令和 5 年 1 1 月 3 0 日

国立研究開発法人日本原子力研究開発機構

核燃料物質使用変更許可申請書の一部補正について

核燃料物質使用変更許可申請書の一部補正

図 9-3-2 J棟施設内で固体廃棄物を保管する場所

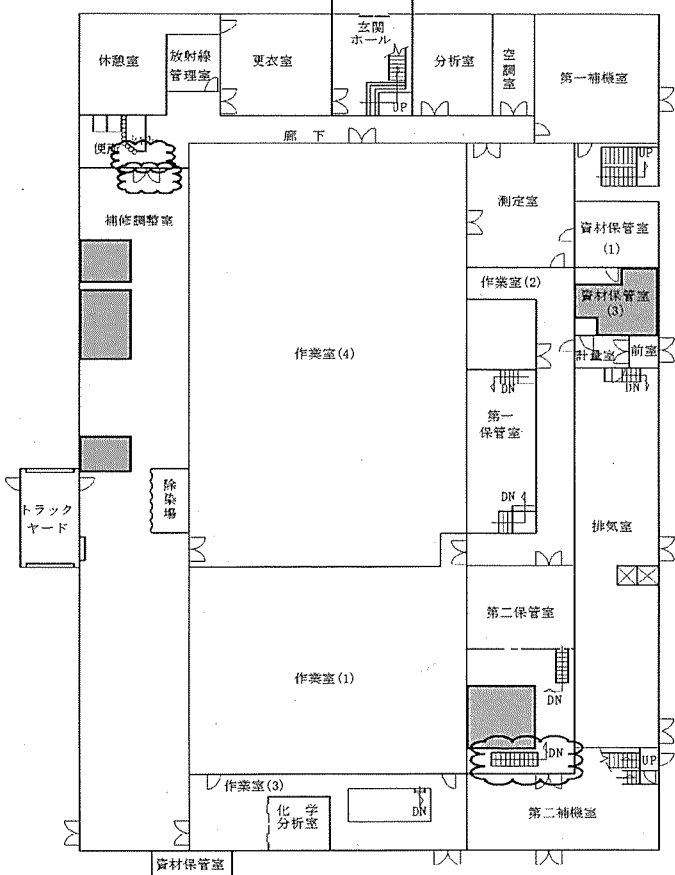
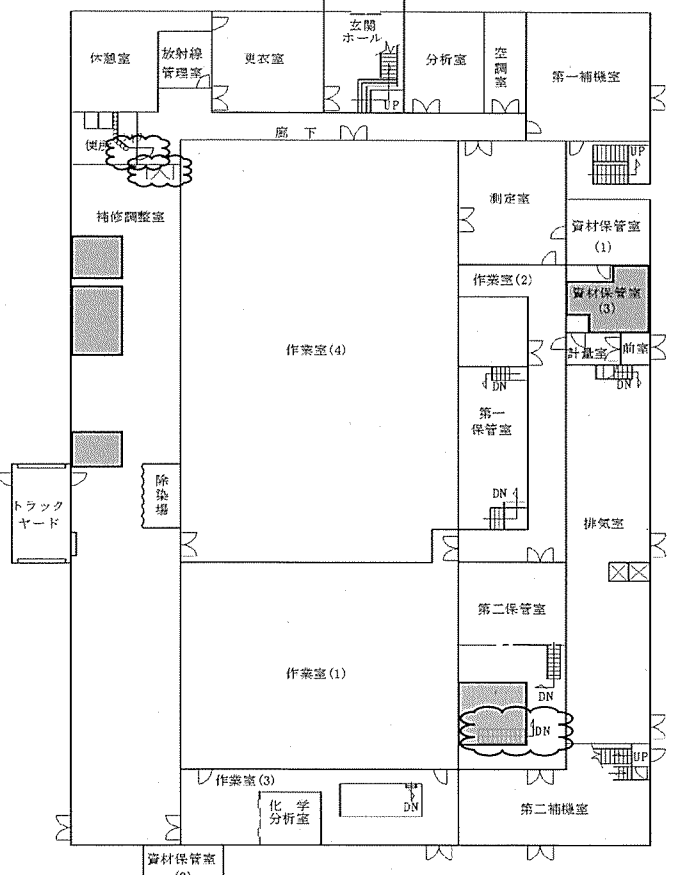
変 更 前	補 正 後	変更理由
 <p>(1階平面図)</p> <p>凡例  固体廃棄物を保管する場所</p>	 <p>(1階平面図)</p> <p>凡例  固体廃棄物を保管する場所</p>	<ul style="list-style-type: none"> ・第二保管室の階段の位置の見直し。 ・扉の有無及び位置の見直し。

図24-1 J棟1階放射線測定機器配置図

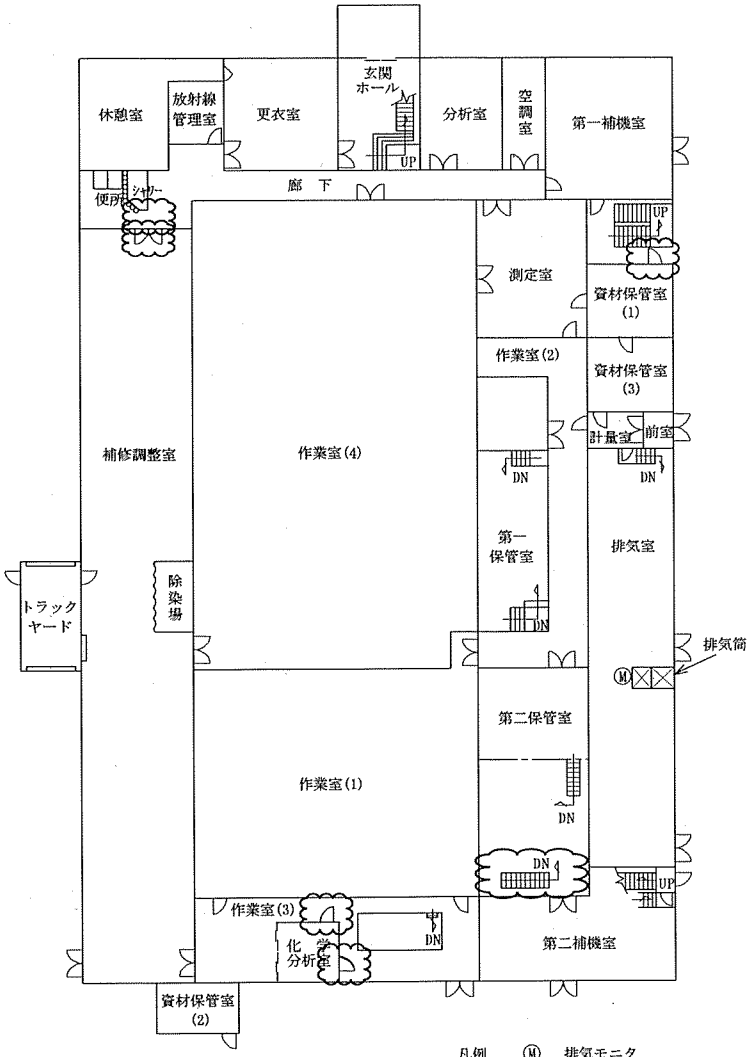
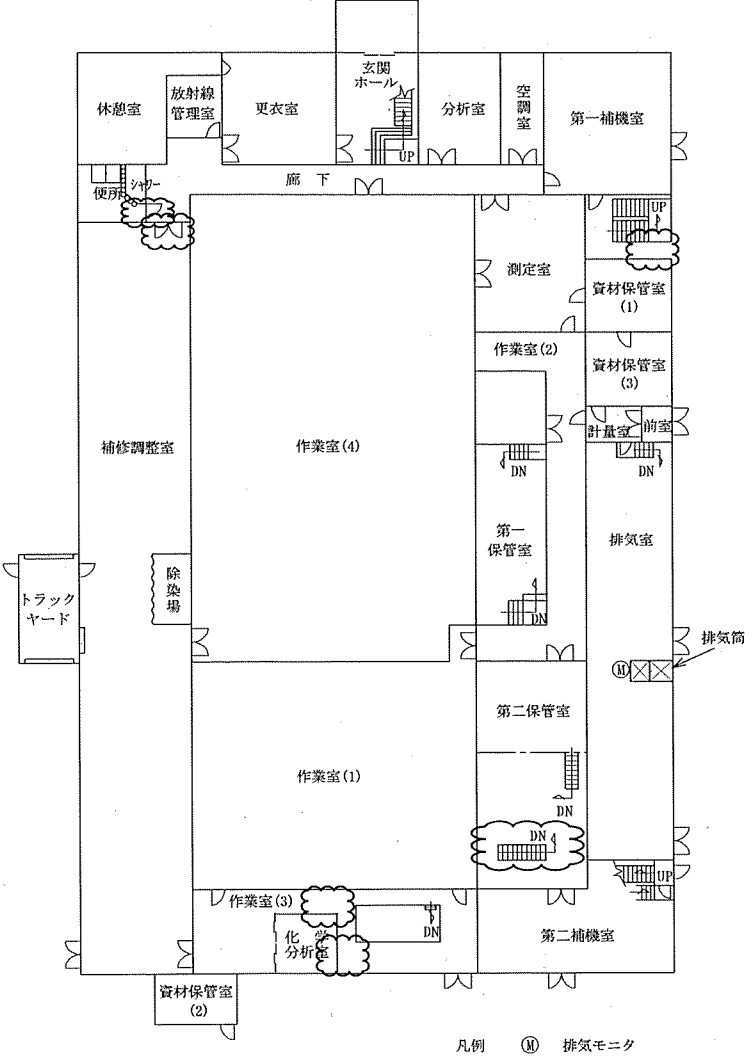
変更前	補正後	変更理由
 <p>凡例  排気モニク</p>	 <p>凡例  排気モニク</p>	<ul style="list-style-type: none"> ・第二保管室の階段の位置の見直し。 ・扉の有無及び位置の見直し。

図9-1-3 東海事業所第2ウラン貯蔵庫管理区域給排気系統図

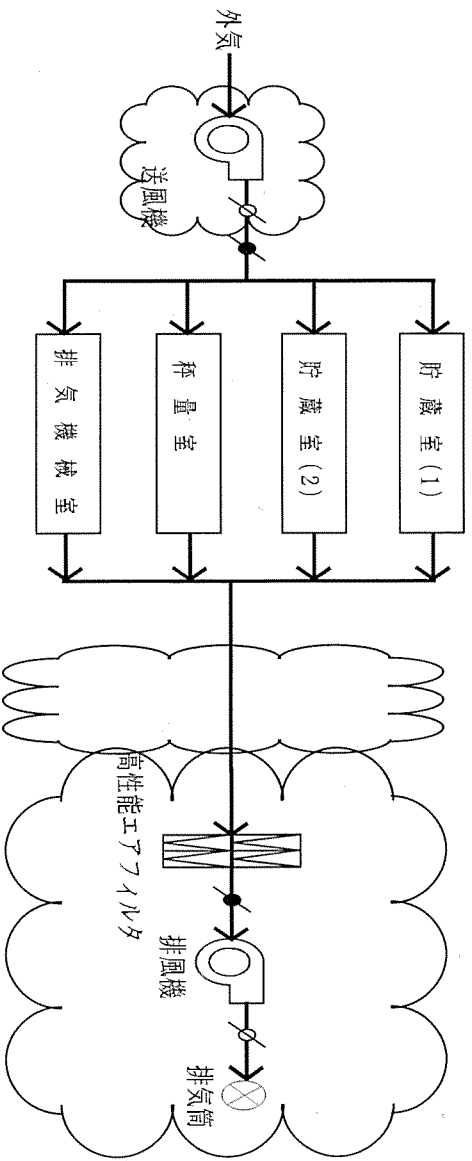
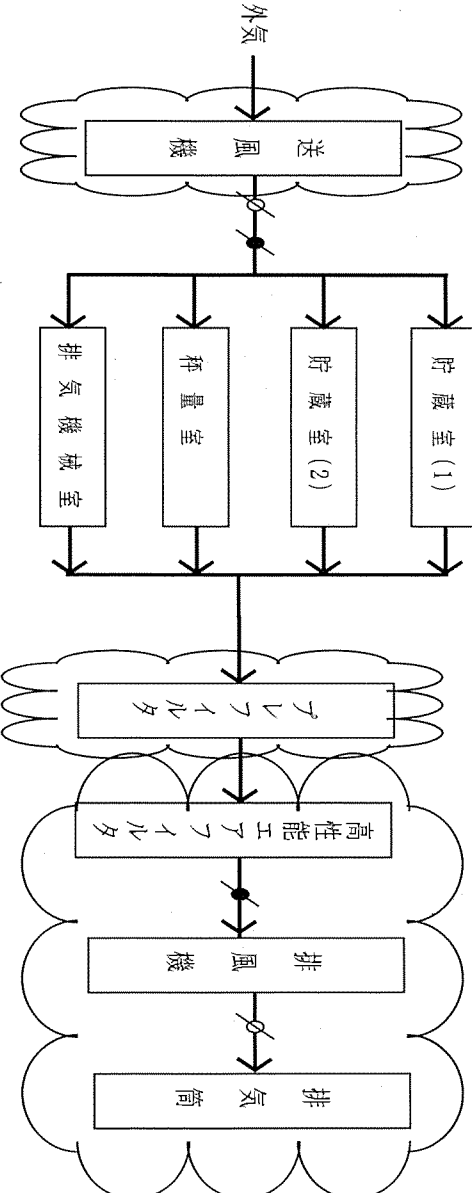
変更前	補正後	変更理由
 <p>凡例</p> <ul style="list-style-type: none">  : 手動バルブ  : モータダンプ 	 <p>凡例</p> <ul style="list-style-type: none">  : 手動バルブ  : モータダンプ 	<p>・高性能エアフィルタのみで使用許可基準規則の要求事項を満足しているが、環境影響評価に寄与しないプレフィルタの記載を明確化する。なお、本変更により、使用許可基準規則を満足していることに変わりはなく、設計変更及び工事も伴わない。</p>

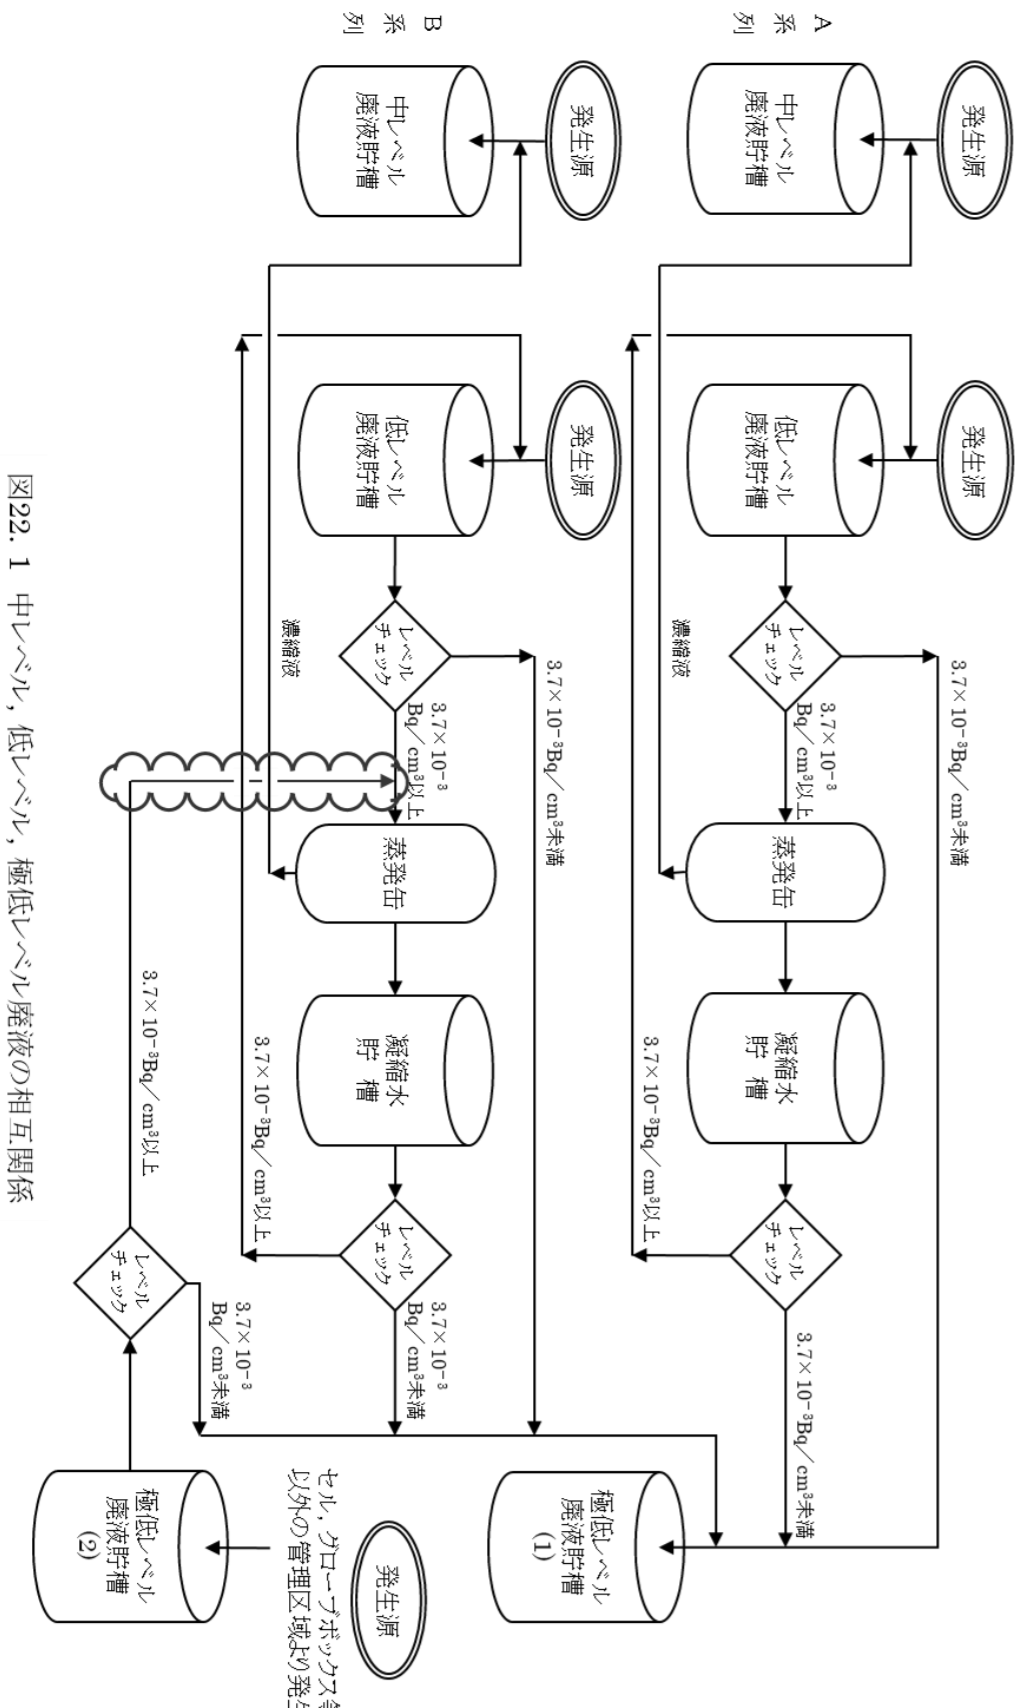
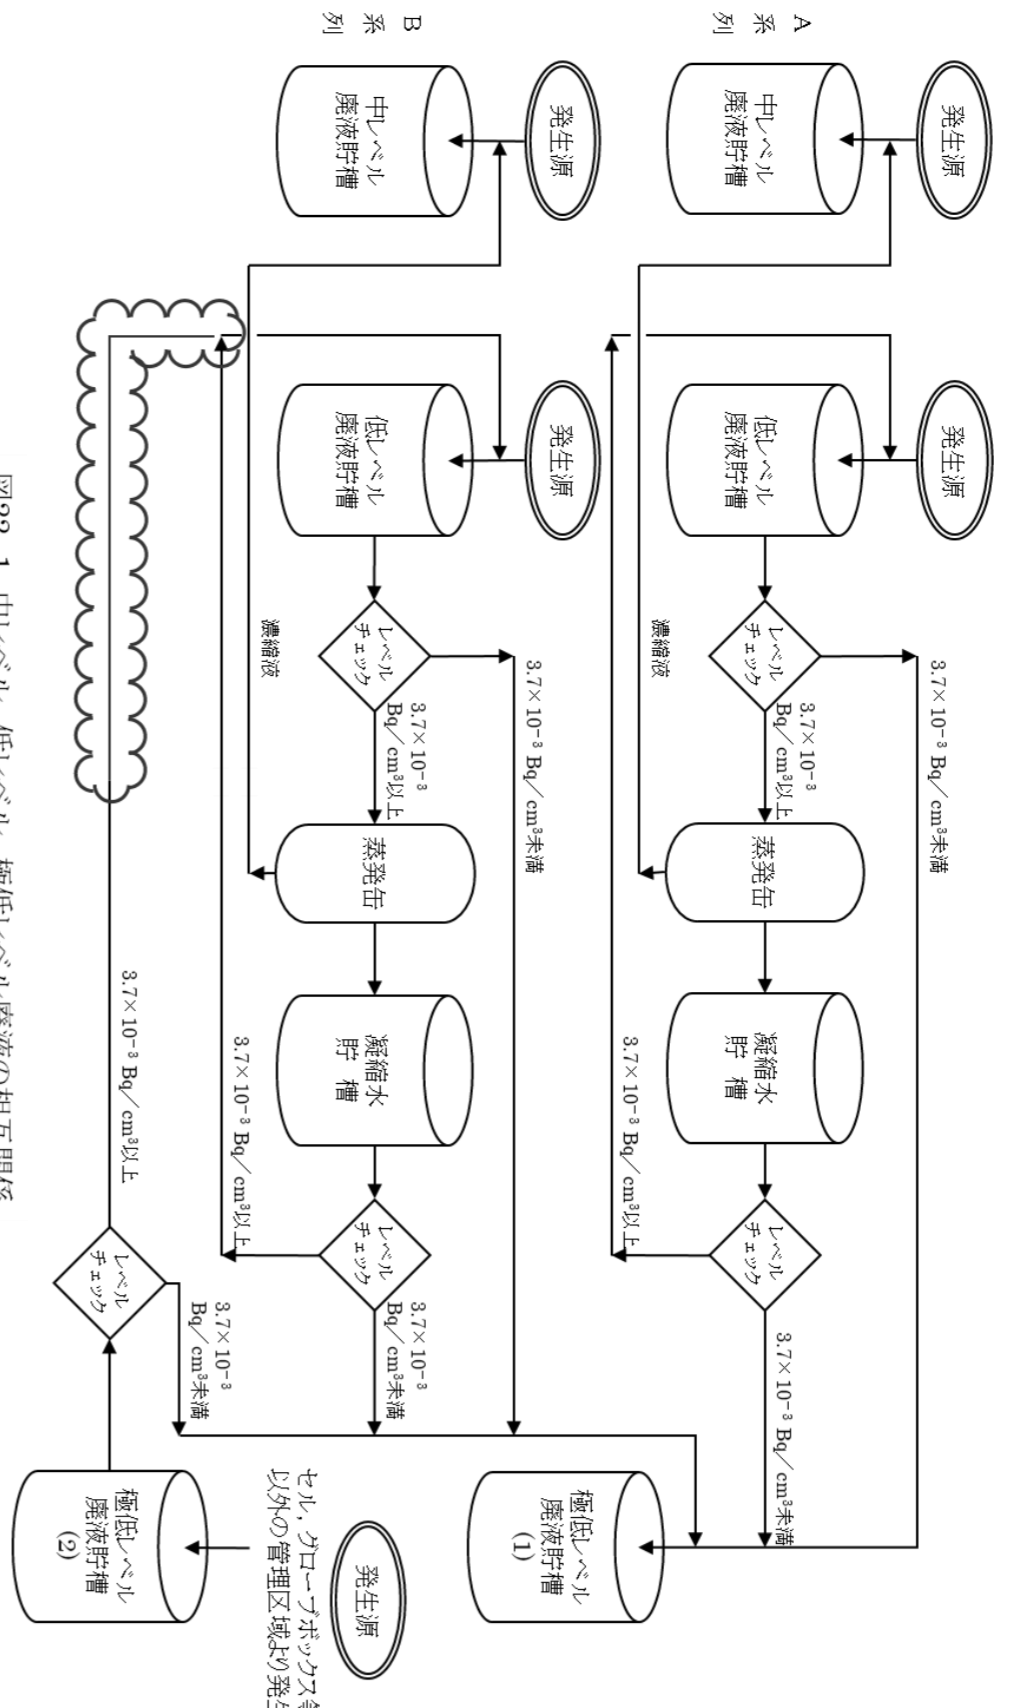
変更前	補正後	変更理由
<p>本施設における安全上重要な施設の有無について (省略)</p> <p>[1] 閉じ込めの機能</p> <div style="border: 1px solid black; padding: 5px;"> <p>第二条 使用施設等は、放射性物質を限定された区域に適切に閉じ込めることができるものでなければならない。</p> </div> <p>1. 管理区域</p> <p>空間線量率、水中あるいは空気中の放射性物質濃度及び表面密度が、核原料物質又は核燃料物質の製錬の事業に関する規則等の規定に基づく線量限度等を定める告示（平成27年原子力規制委員会告示第8号）（以下、「線量告示」という。）によって定められた値を平常時に超えるか、その可能性がある区域はすべて管理区域とし、さらに、その区域をその空間線量率の高低及び汚染の可能性によって3種類の区域に区分し、出入管理を実施する。</p> <p>また、各区域には内外の負圧差を設け、放射性物質の空気汚染拡大を防いでいる。管理区域への立入は原則として更衣室を通じて行う。更衣室では備えつけの退出モニタにより、放射線業務従事者等の退出時に汚染検査を行う。（以下、省略）</p> <p>2. 内部被ばく対策 (省略)</p> <p>3. 放射性溶液の漏えい対策 (省略)</p> <p>[2] 遮へい (省略)</p> <div style="border: 1px solid black; padding: 5px;"> <p>第三条 使用施設等は、放射性物質からの放射線に対して適切な遮蔽能力を有するものでなければならない。</p> </div> <p>[3] 火災等による損傷の防止 (省略)</p> <div style="border: 1px solid black; padding: 5px;"> <p>第四条 使用施設等は、火災又は爆発によりその安全性が損なわれないよう、火災及び爆発の発生を防止することができ、かつ、火災及び爆発の影響を軽減する機能を有するものでなければならない。</p> <p>2 使用前検査対象施設には、火災又は爆発によりその安全性が損なわれないよう、前項に定めるもののほか、消火を行う設備（次項において「消火設備」という。）及び早期に火災発生を感知する設備を設けなければならない。</p> <p>3 消火設備は、破損、誤作動又は誤操作が起きた場合においても安全上重要な施設の安全機能を損なわないものでなければならない。</p> </div> <p>[4] 立入りの防止 (省略)</p> <div style="border: 1px solid black; padding: 5px;"> <p>第五条 使用施設等には、人がみだりに管理区域内に立ち入らないように壁、柵その他の区画物及び標識を設けなければならない。</p> <p>2 使用施設等には、業務上立ち入る者以外の者がみだりに周辺監視区域内に立ち入ることを制限するため、当該区域の境界に柵その他の人の侵入を防止するための設備又は標識を設けなければならない。ただし、当該区域に人が立ち入るおそれがないことが明らかな場合は、この限りでない。</p> </div>	<p>本施設における安全上重要な施設の有無について (変更なし)</p> <p>[1] 閉じ込めの機能</p> <div style="border: 1px solid black; padding: 5px;"> <p>第二条 使用施設等は、放射性物質を限定された区域に適切に閉じ込めることができるものでなければならない。</p> </div> <p>1. 管理区域</p> <p>空間線量率、水中あるいは空気中の放射性物質濃度及び表面密度が、核原料物質又は核燃料物質の製錬の事業に関する規則等の規定に基づく線量限度等を定める告示（平成27年原子力規制委員会告示第8号）（以下、「線量告示」という。）によって定められた値を平常時に超えるか、その可能性がある区域はすべて管理区域とし、さらに、その区域をその空間線量率の高低及び汚染の可能性によって3種類の区域に区分し、出入管理を実施する。</p> <p>また、各区域には内外の負圧差を設け、放射性物質の空気汚染拡大を防いでいる。管理区域への立入は原則として更衣室を通じて行う。更衣室では備えつけの退出モニタ <u>又はサーベイメータ</u>により、放射線業務従事者等の退出時に汚染検査を行う。（以下、変更なし）</p> <p>2. 内部被ばく対策 (変更なし)</p> <p>3. 放射性溶液の漏えい対策 (変更なし)</p> <p>[2] 遮へい (変更なし)</p> <div style="border: 1px solid black; padding: 5px;"> <p>第三条 使用施設等は、放射性物質からの放射線に対して適切な遮蔽能力を有するものでなければならない。</p> </div> <p>[3] 火災等による損傷の防止 (変更なし)</p> <div style="border: 1px solid black; padding: 5px;"> <p>第四条 使用施設等は、火災又は爆発によりその安全性が損なわれないよう、火災及び爆発の発生を防止することができ、かつ、火災及び爆発の影響を軽減する機能を有するものでなければならない。</p> <p>2 使用前検査対象施設には、火災又は爆発によりその安全性が損なわれないよう、前項に定めるもののほか、消火を行う設備（次項において「消火設備」という。）及び早期に火災発生を感知する設備を設けなければならない。</p> <p>3 消火設備は、破損、誤作動又は誤操作が起きた場合においても安全上重要な施設の安全機能を損なわないものでなければならない。</p> </div> <p>[4] 立入りの防止 (変更なし)</p> <div style="border: 1px solid black; padding: 5px;"> <p>第五条 使用施設等には、人がみだりに管理区域内に立ち入らないように壁、柵その他の区画物及び標識を設けなければならない。</p> <p>2 使用施設等には、業務上立ち入る者以外の者がみだりに周辺監視区域内に立ち入ることを制限するため、当該区域の境界に柵その他の人の侵入を防止するための設備又は標識を設けなければならない。ただし、当該区域に人が立ち入るおそれがないことが明らかな場合は、この限りでない。</p> </div>	<p>・既に使用許可基準規則の要求事項を満足しているが、汚染を検査する設備について、サーベイメータを用いる場合もあるため、サーベイメータを追記し明確化する。なお、本変更により使用許可基準規則の要求事項を満足していることに変わりはなく、設計変更及び工事は伴わない。</p>
